リニア中央新幹線建設の環境保全に係る 国の有識者会議の状況

(生物多様性版)

2022年11月30日

静岡県

—地下水位低下に伴う地表面の植生への影響の評価— (第2回 国の環境保全有識者会議での説明資料より)

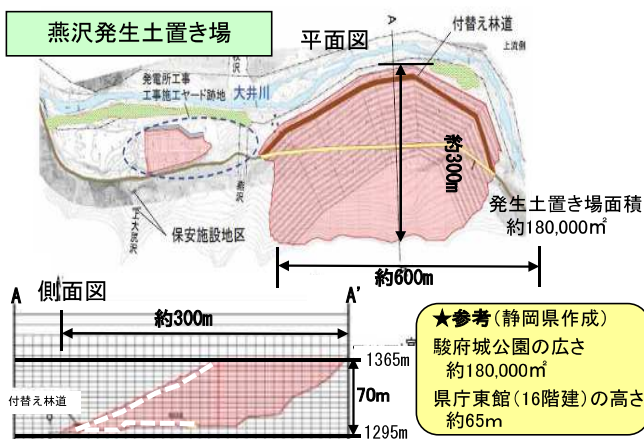
- ・地下水と稜線付近のお花畑が繋がっていないというならば、科学的データを持って説明してほしい。
- ・地表の水と地下水とが繋がっているか否かを、成分分析で判断するとのことであるが、何をもって判断するかを科学的に説明してほしい。
- ・工事を始めてしまってから、その途中でお花畑に何か問題が生じたため、地表面の水と地下水との関係を調べ、その結果がわかってから、対処するとなると、問題発生から対策完了までに相当の時間を要することが想定されるが如何なものか。

- ・カール部のお花畑の地表面付近は、地下水面からの毛管現象の影響をほとんど受けておらず、降雨等による土壌水分量への影響が大きいことから、一般的にはトンネル掘削により地下水位が低下した場合であっても、表層の土壌水分量への影響はわずかと考えられる。
- ・しかし、破砕帯等により、トンネル周辺の地下水の流動がトンネルから数キロ離れた地表部のお花畑付近まで局所的に繋がっていた場合には状況が異なる。
- ・その対応は、トンネル掘削して湧水量の増加が見られた場合、科学的な成分分析等の実施により、地表面と地下水の関連性を確認する。その結果により、薬液注入等により湧水低減対策を実施する。なお、工事前から土壌水分量の常時計測を行い、工事中に特異的な状況が見られた場合は、同様の低減対策を実施する。
- ・稜線沿いの植生についても、カール部と同様
